改善箇所説明図

基準不適合発生箇所

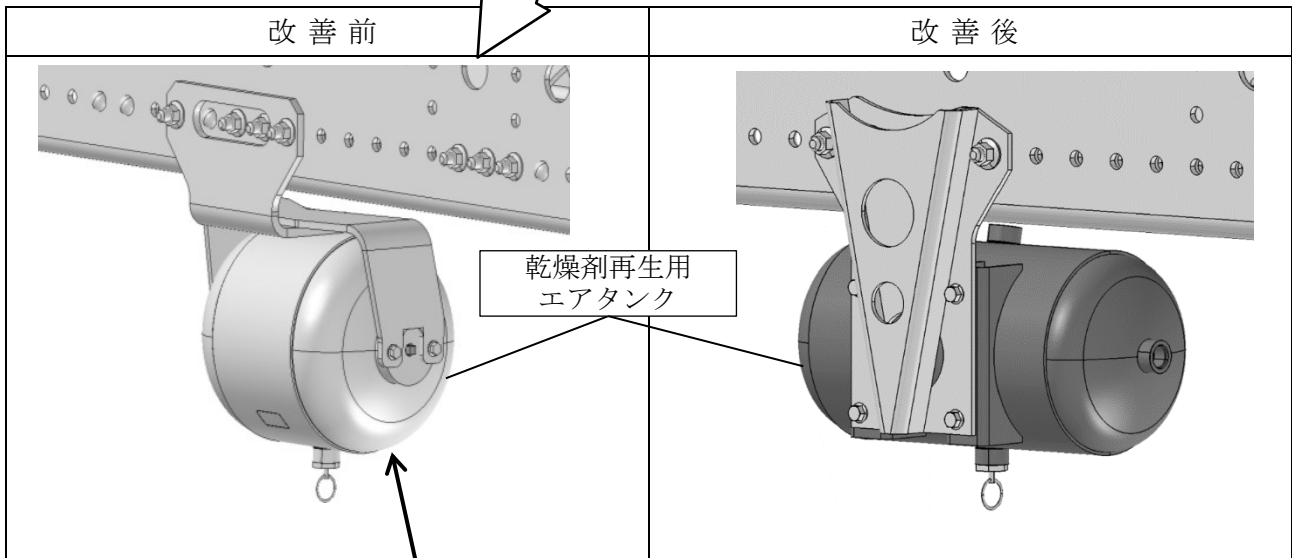
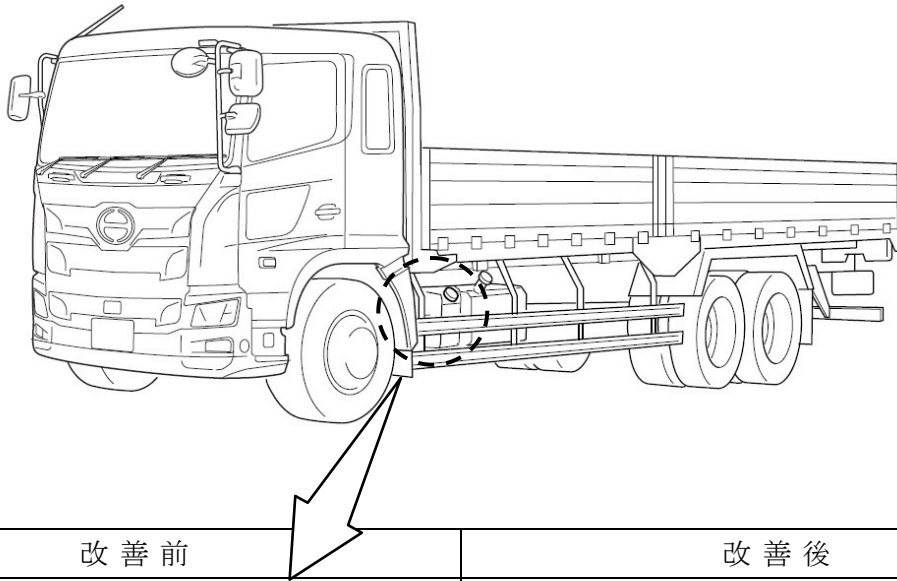
大型トラックのブレーキ作動用エア回路において、乾燥剤再生用エアタンクの耐久性の評価が不十分のため、当該エアタンクに亀裂が発生しエアが漏れるものがある。そのため、エア漏れ音がしたり警報ブザーが作動し、そのまま使用を続けると、ブレーキの効きが悪くなるおそれがある。

当該エアタンクを対策品に交換する。

識別：改善済車両にはネームプレートに白色ペイントを塗布する。
